BORINGER TIL FJELL, KAI TORANES - MUSTØEN - NO. 10 vnd.	Målestokk 1:200 1:1000.	Boret Trac. 2/10-41. 5.5.46.
Norges Statsbaner - Banedirektøren Geoteknisk kontor Oslo 2 10 - 19 41	Erstatning for: OK 421	Erstattet av: A. F. Romund 11/12 41

Vedr. grunnundersøkelse ved Toranes, kalen i Mo.

Grunnundersøkelse ved Toranes, kaien i Mo.

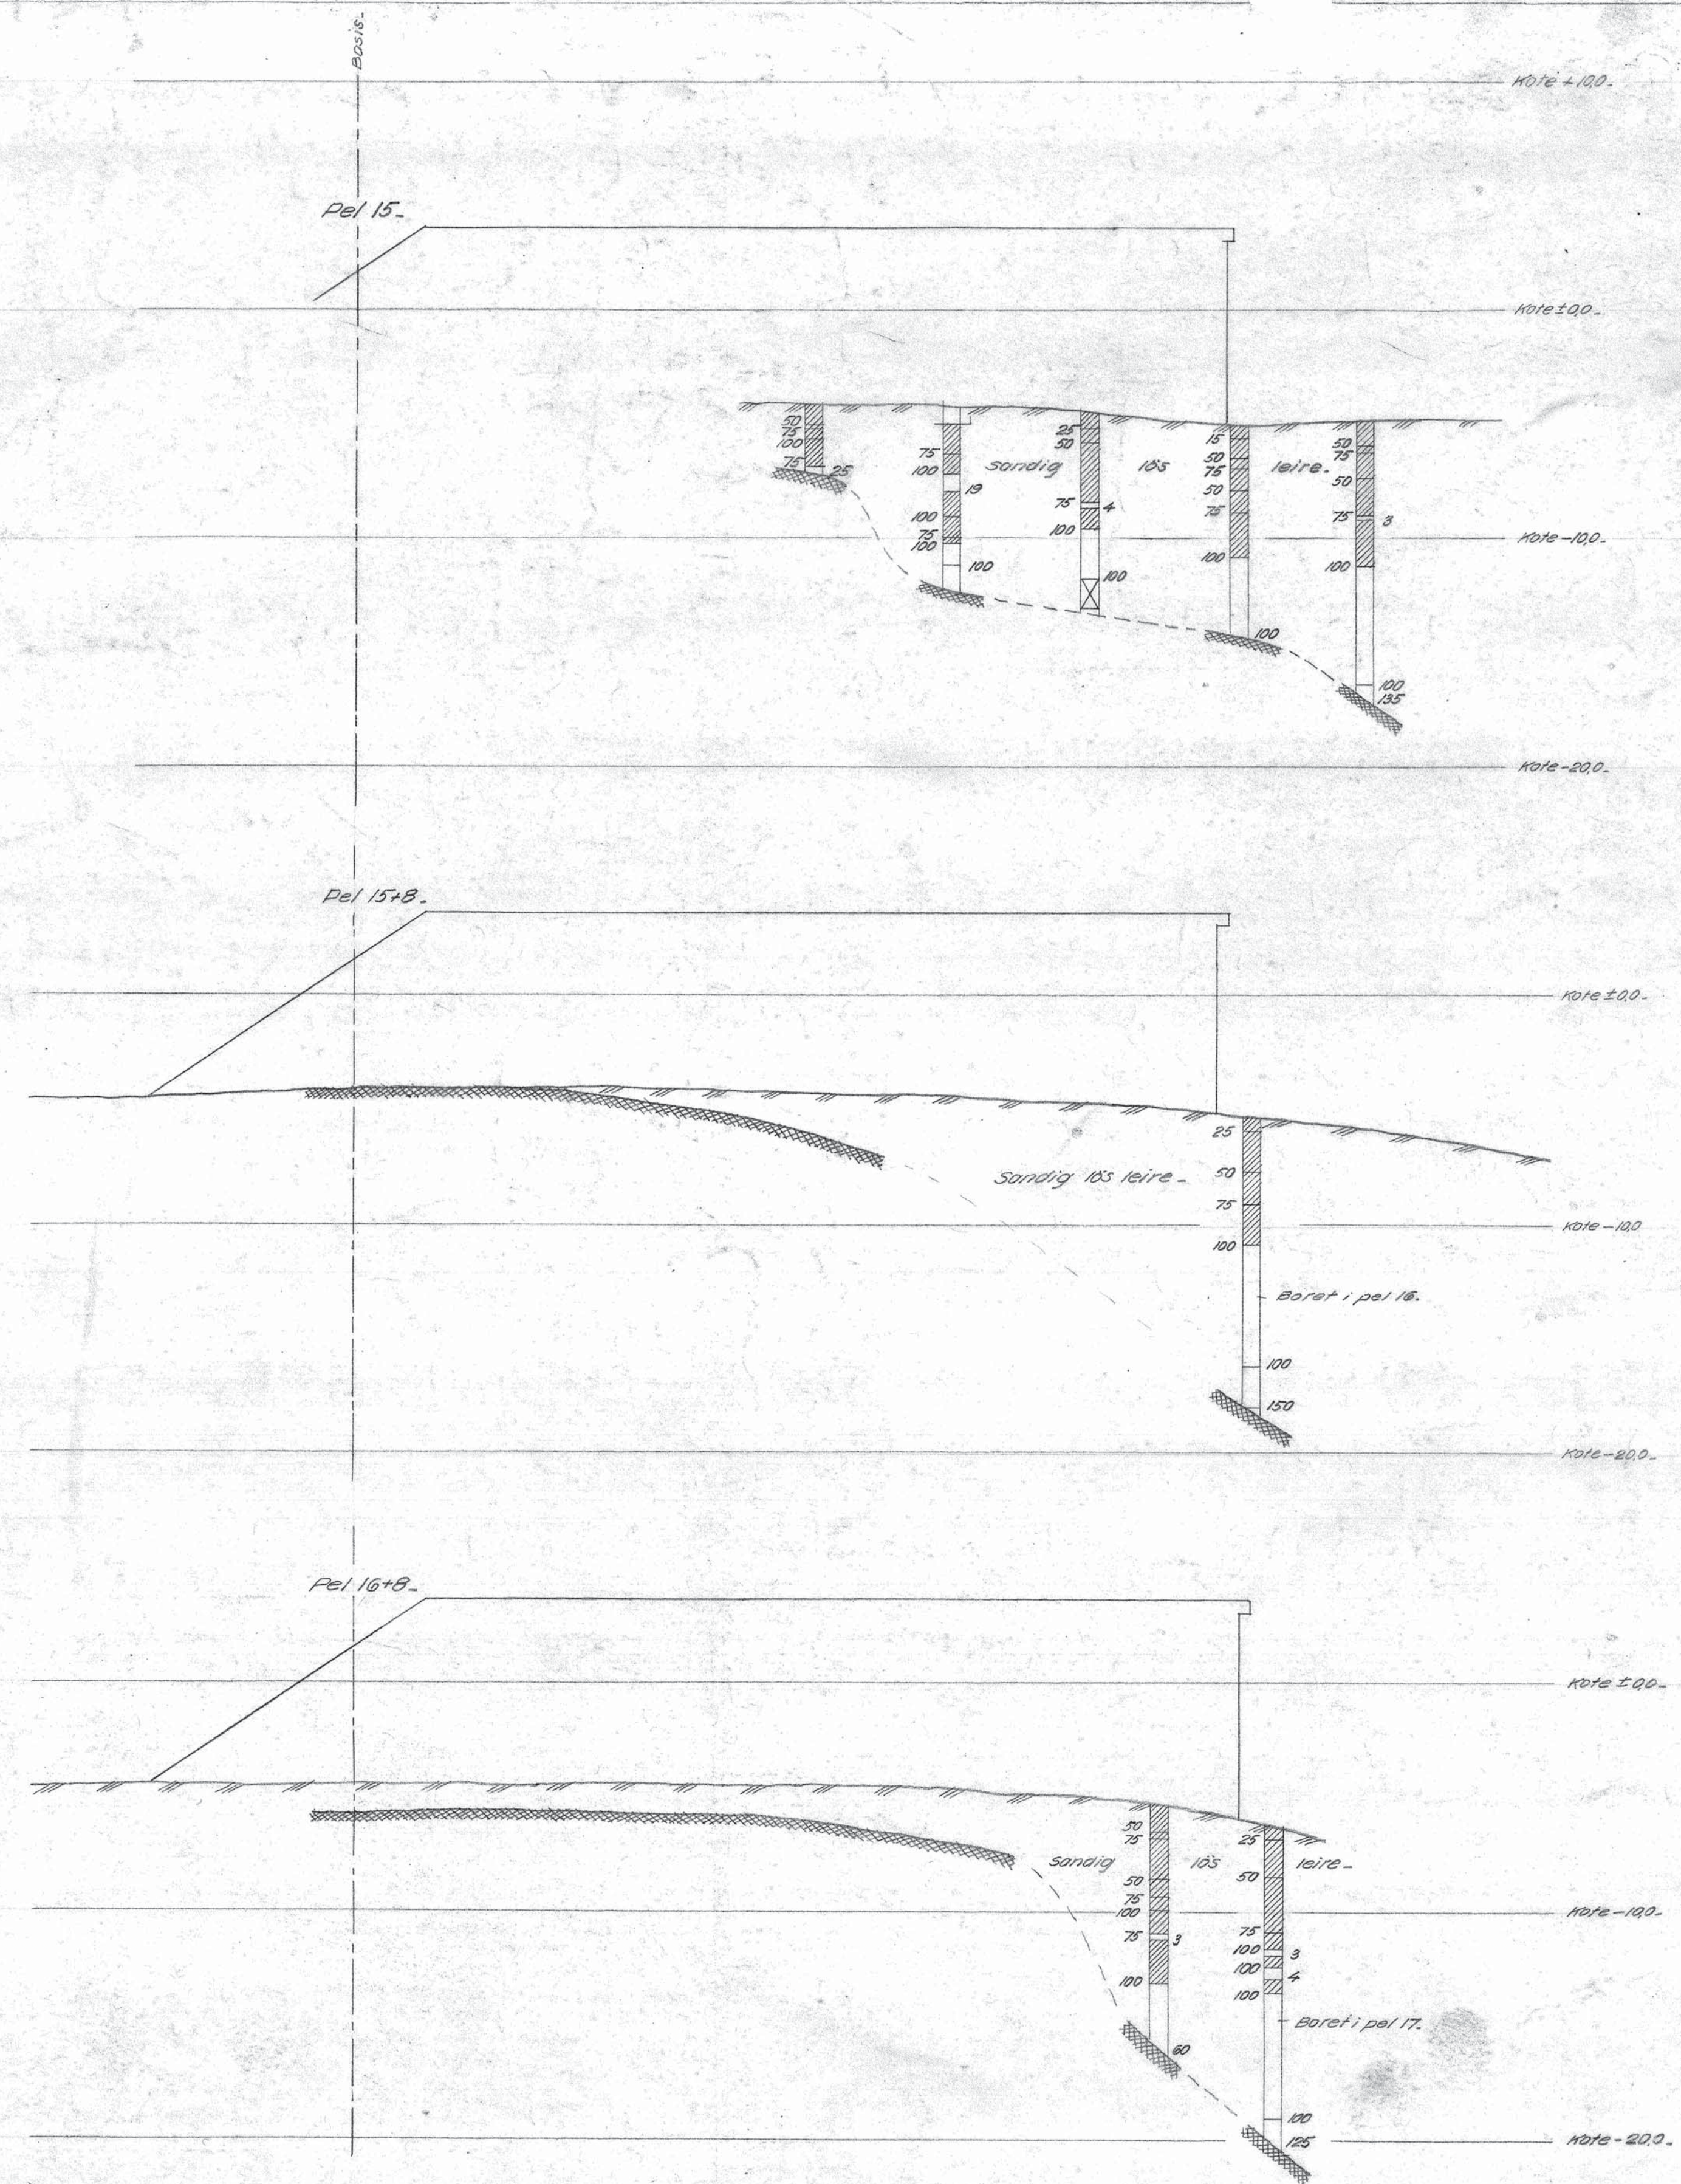
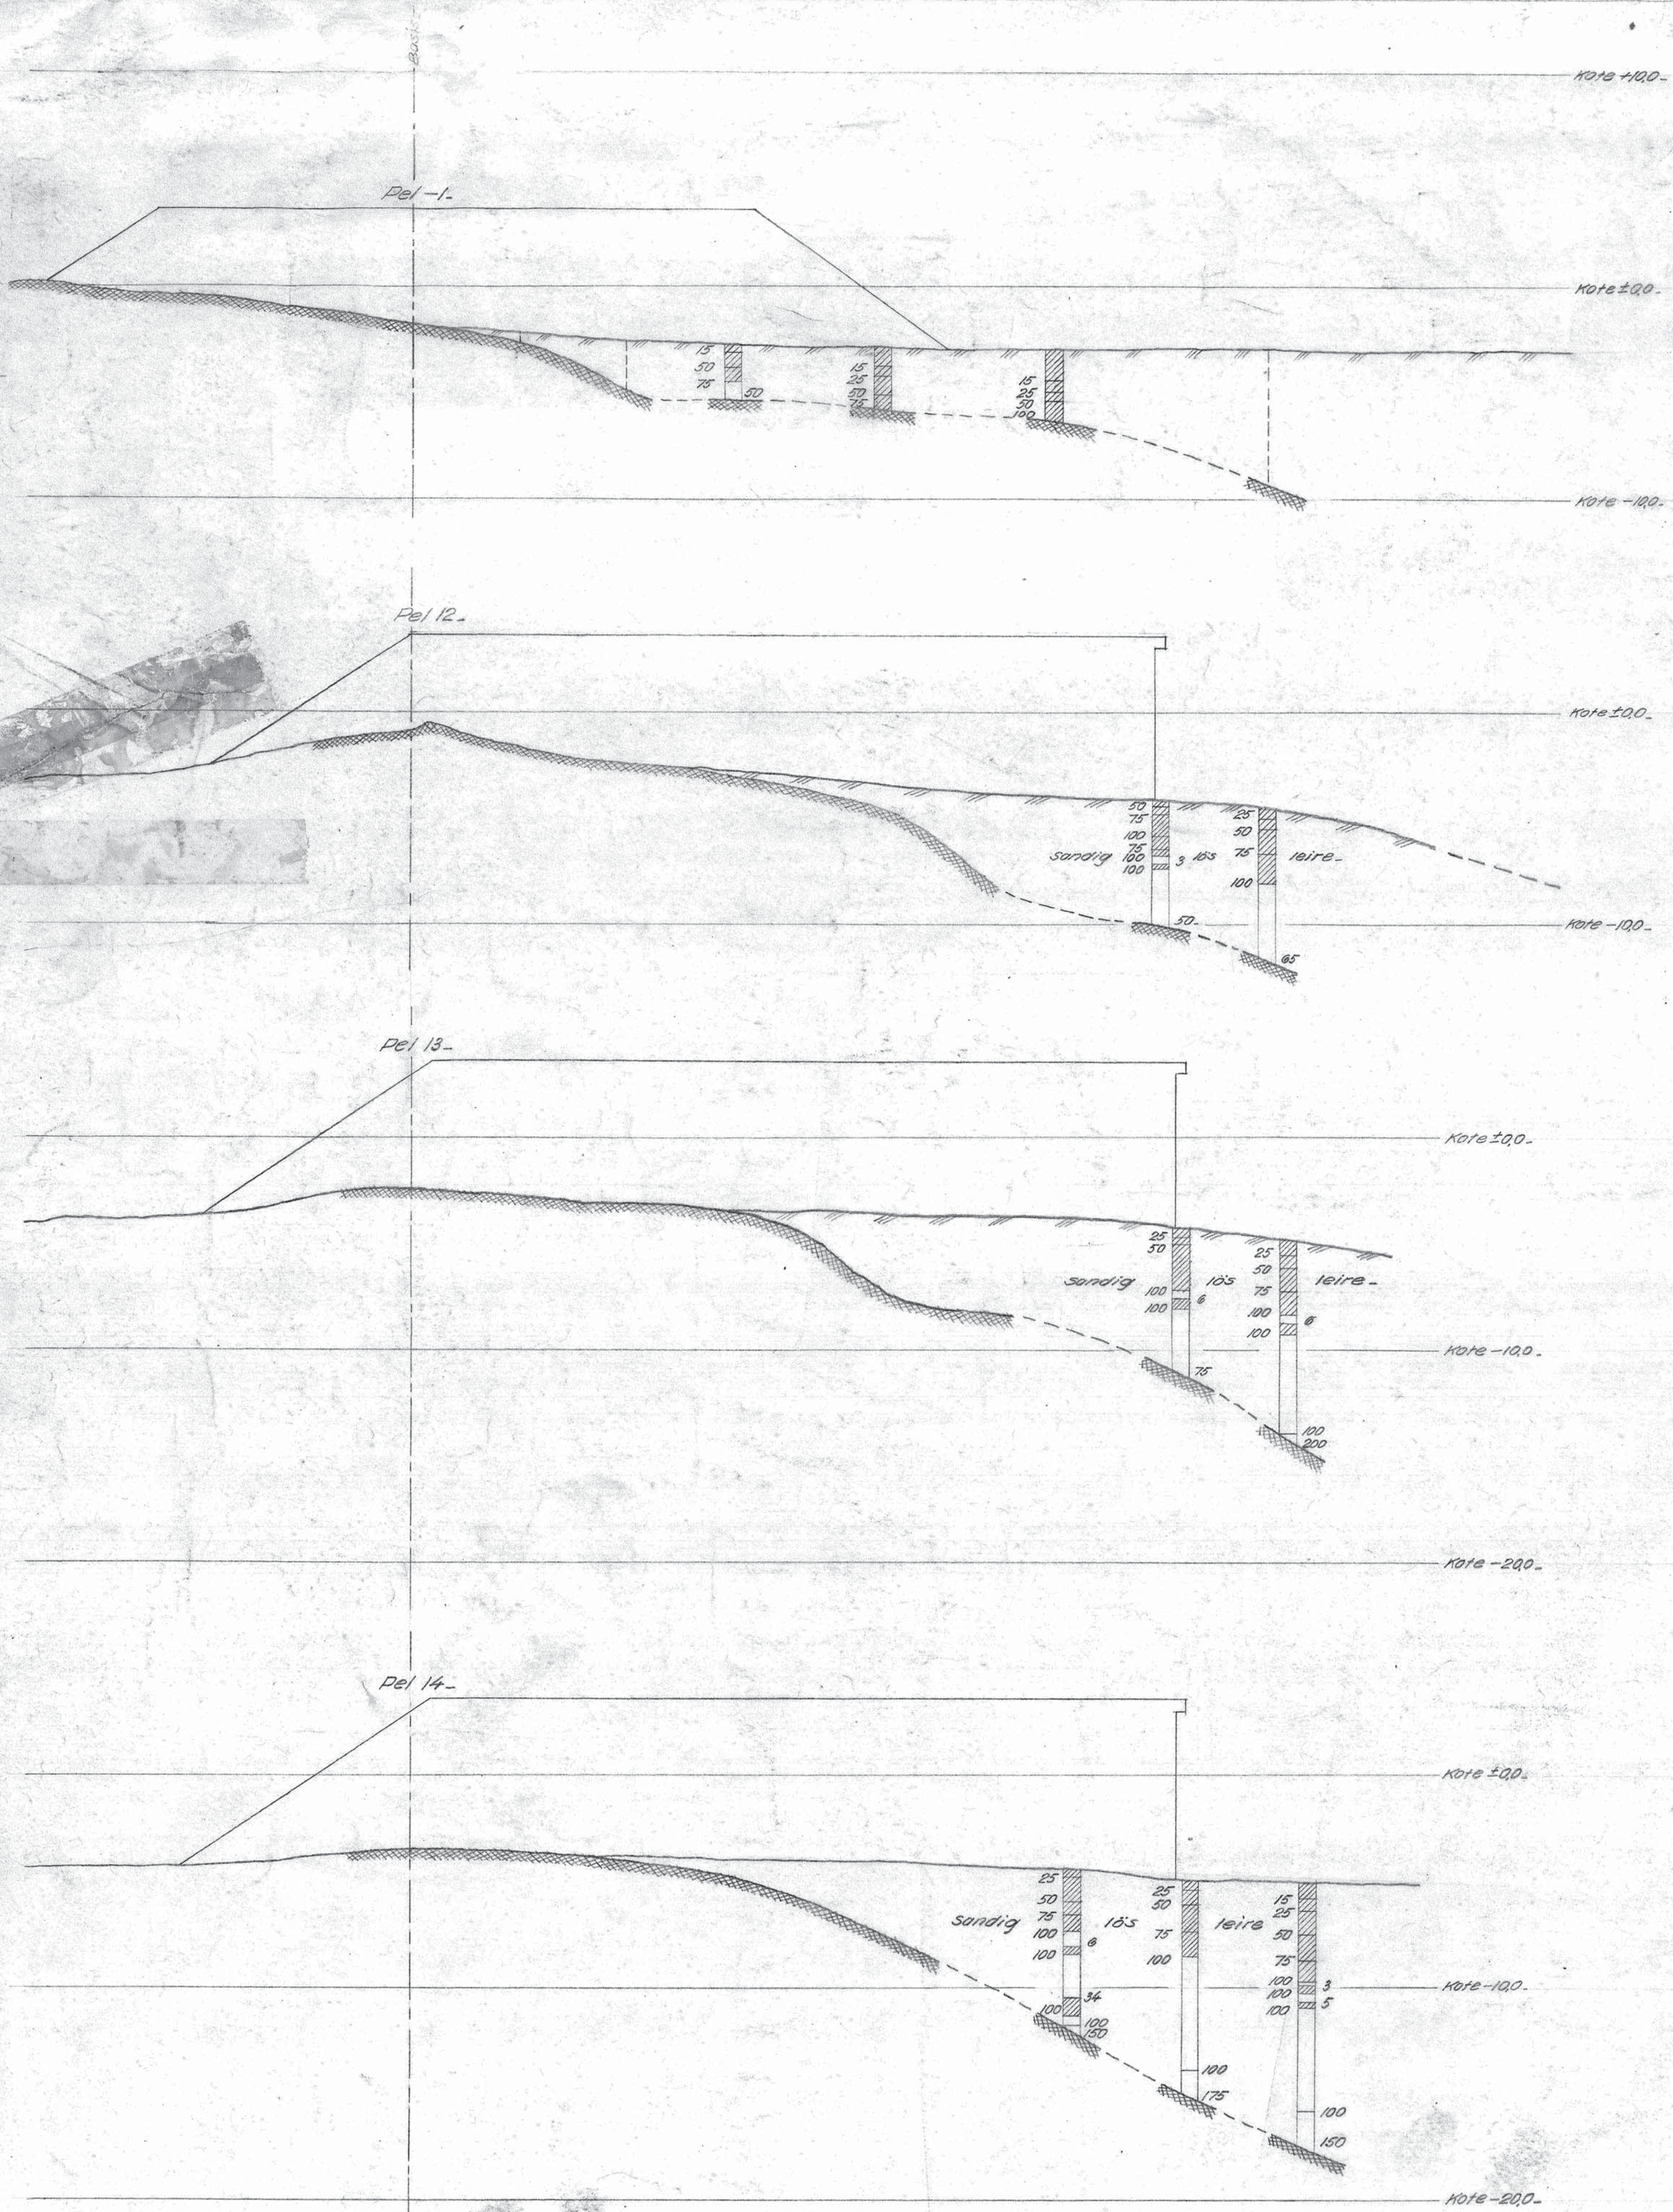
Geoteknisk kontor fikk i sin tid gjennom Nord.
landsbanen 10. avd. kein i oppdrag å utføre endel
supplerende boringer til fjell. Prøver anses ikke nødvend.
dig. På grunnlag av utførte sonderboringer ble grunn.
nen bedømt til å være sandig leire som antokes å
være løs og rent til. På gk. 3 tegning 421 er derfor på.
skrevet "sandig løs leire" toers over bakvillene errentil.
Følgende er grunnene angitt som sand. I an.
budsjettingelsen ble derfor ikke stått ~~sand og leire~~
"löst lagret leire og meget fin sand".

Vi ser av brev nr. 5883 B av 9.12.43 fra N.S.B.'s geotekniske kontor til Distriktssjefen i Trondheim vedr. resultatet av de i november 1943 foretatte nye grunnundersøkelser ved Toranes i Mo, at karakteristikken av bunnmassene er den samme som ved første undersøkelse, nemlig "løs, sandig leire".

Våre undersøkelser ved statsgeolog Holmsen gir et annet resultat, selv om det er mulig at N.S.B.'s geolog Rosenlund's uttalelse om at førstnevntes undersøkelser ikke kan ansees å være utført med helt sikre prøver medfører riktighet. I alle fall fastslår våre erfaringer på stedet at massene må betegnes som "meget fast og seig leire", som ikke lar seg mudre med sugearrapparat eller alminnelig grabb, men trenger skje-graver eller appelsinskillgrabb. Massene er så faste og seige at den innsatte appelsinskillgrabb hurtig ble deformert under gravingen og må forsterkes.

Da påstand står mot påstand ang. bunnmassenes karakteristikk tillater vi oss å foreslå at en av N.S.B.'s geologer foretar en ny undersøkelse sammen med en statsgeolog som vi engagerer, forat dette tvistspørsmål kan bli bilagt. Disse undersøkelser burde da foretas snarest.

En har konferert med jernbanens geolog om saken. Han uttaler at karakteristikken av grunnens fasthet etter utførte undersøkelser er i samsvar med vanlig geoteknisk norm.

En objektiv bedømmelse av en grunns større eller mindre fasthet lar seg ikke gjøre ved hjelp av et tilfeldig konstruert mudderapparat. Geologen finner det hensiktsløst å foreta en ny undersøkelse sammen med en av statsgeologene, da den undersøkelse som er foretatt anses som tilstrekkelig.
